製品一部変更のお知らせ

2025年 5月15日

型 番 ： T-3025-L シリーズ

2) 変 更 内 容：

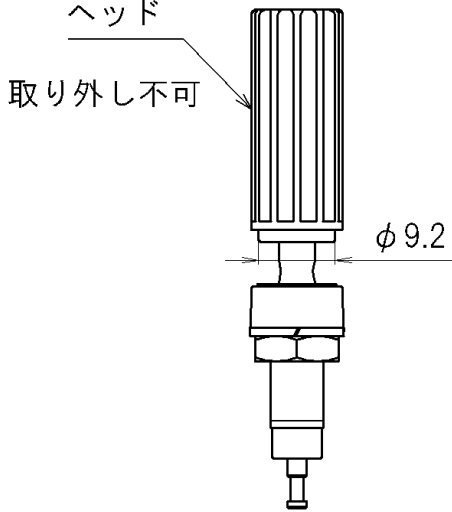
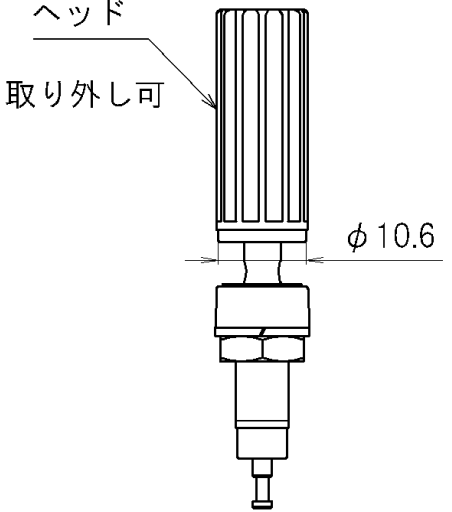
変更前	変更後
ヘッド 取り外し不可  φ 9.2	ヘッド 取り外し可  φ 10.6
ヘッド取り外し：不可 (×)	ヘッド取り外し：可 (○)

※上記寸法以外、外観上の変更はありません。また、製品仕様上の性能に変更はございません。

3) 変 更 の 理 由： ヘッドの取り外しができる構造に変更したため
